改善箇所説明図

基準不適合発生箇所

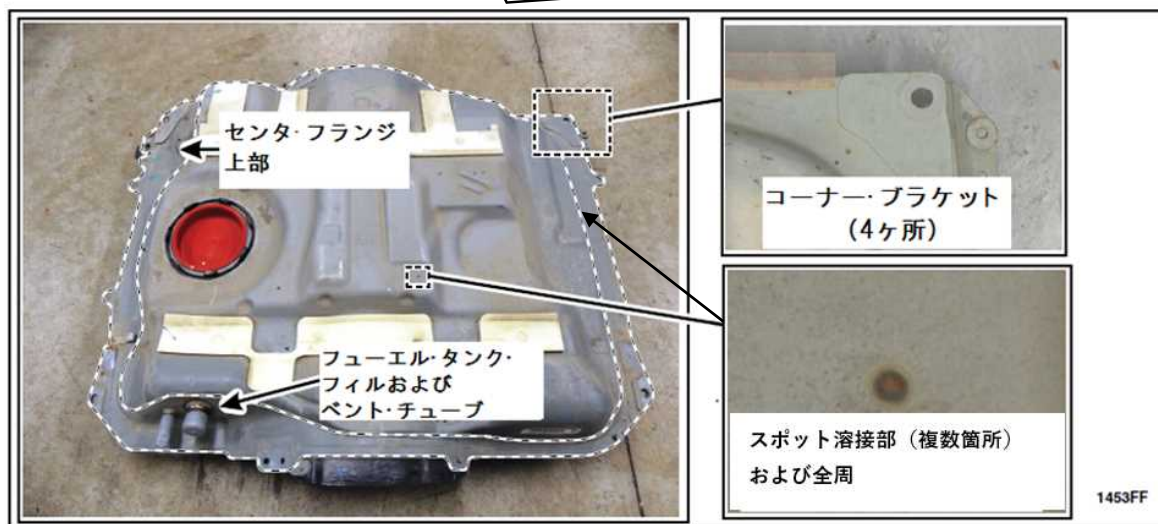
燃料タンクの防錆処理が不適切なため、溶接の熱によって下地塗料が剥がれているものがある。そのため、そのままの状態で使用を続けると、燃料タンクが腐食して燃料が漏れ、最悪の場合、車両火災にいたるおそれがある。

全車両燃料タンクを点検し、錆の発生があれば燃料タンク一式を対策品に交換する。錆の発生が無い場合は、燃料タンクに防錆処理を施す。

識別：運転席ドア・下側ヒンジピンの頭部に黄色いペイントを塗布する。
